# **DIRECTION DE L'ÉVALUATION ENVIRONNEMENTALE DES PROJETS TERRESTRES**

**Rapport d'analyse environnementale  
pour le projet de construction  
d'un nouveau tronçon de la route 138  
dans le secteur de Rivière-Pentecôte  
sur le territoire de la ville de Port-Cartier  
par le ministère des Transports**

**Dossier 3211-05-440**

Le 2 octobre 2012

FIGURE 2. LE TRACÉ PRIVILÉGIÉ POUR LA CONSTRUCTION D'UN NOUVEAU TRONÇON DE LA ROUTE 138

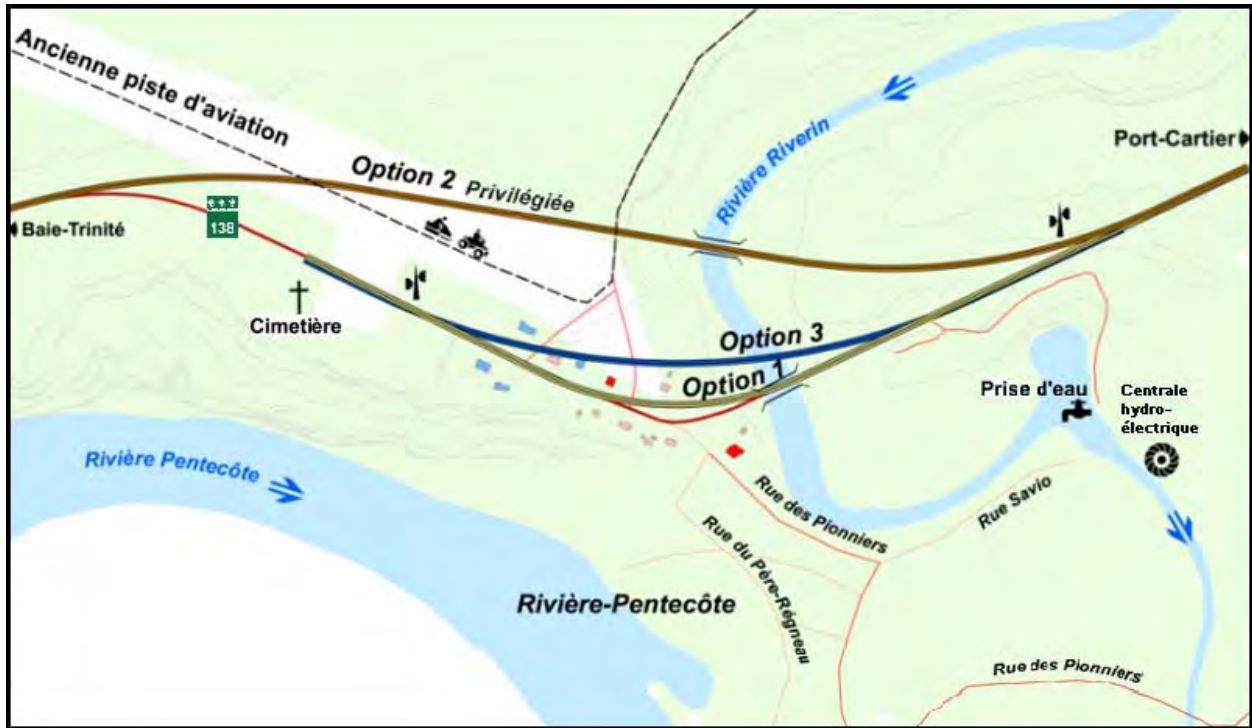
Dans la recherche d'un tracé permettant de rendre cette portion de la route 138 conforme aux normes et d'apporter des améliorations à la traversée de la rivière Riverin, trois options ont été élaborées par l'initiateur (figure 2).

En matière de sécurité, l'option 2 est la seule qui permettrait de corriger les deux courbes sous-standards et les deux secteurs problématiques en profil. Les options 1 et 3 ne permettraient pas la correction de la courbe horizontale CH2, dont le rayon actuel est de 424 m. Cependant, il s'agit de la courbe la moins problématique du secteur. L'initiateur voit d'un bon œil la construction d'un nouveau pont comme prévu pour les options 2 et 3, puisque le pont actuel est étroit et nécessite des réparations importantes à moyen terme. Techniquement, la réalisation de l'option 1 dans l'axe actuel de la route pourrait engendrer des difficultés quant à la méthode de travail et à la gestion de la circulation.

Au regard du milieu naturel, l'option 2 entraînerait davantage de perte de végétation terrestre. Cependant, l'initiateur estime que cette superficie est négligeable lorsque mise en relation avec la vaste étendue de peuplements résineux de la région. Cette option occasionnerait aussi un plus grand empiètement sur le marécage arbustif. Quant aux impacts sur le milieu aquatique, les trois variantes auraient des répercussions limitées.

L'option 2 est la seule qui ne nécessiterait aucune acquisition de bâtiments, comparativement aux options 1 et 3, qui en requerraient une et trois respectivement, en plus de l'acquisition de terrains privés. Dans le cas de l'option 2, tous les bâtiments se trouveraient éloignés à plus de 100 m<sup>4</sup> de la future emprise. Les deux autres options entraîneraient tant le rapprochement que l'éloignement de certaines résidences. Concernant les aspects économiques, les options 1 et 3 nécessiteraient respectivement l'acquisition du dépanneur-pâtisserie et de la caisse populaire. Par contre, l'option 2 amènerait une perte d'accès direct et une baisse de la visibilité pour les commerces. Le coût de réalisation des options 1, 2 et 3 était respectivement de 10,59, 12 et 11,45 M\$ de 2011.

Enfin, les élus municipaux de Port-Cartier ont fait valoir une préférence pour l'option 2, car elle ne nécessiterait aucune acquisition de bâtiment. L'analyse comparative réalisée par l'initiateur a abondé vers ce choix, également pour des raisons d'amélioration de la sécurité, de la fluidité et de la qualité de vie.

*Nous constatons que la variante retenue se distingue des autres comme étant le meilleur choix au regard des éléments qui ont été retenus par le MTQ.*
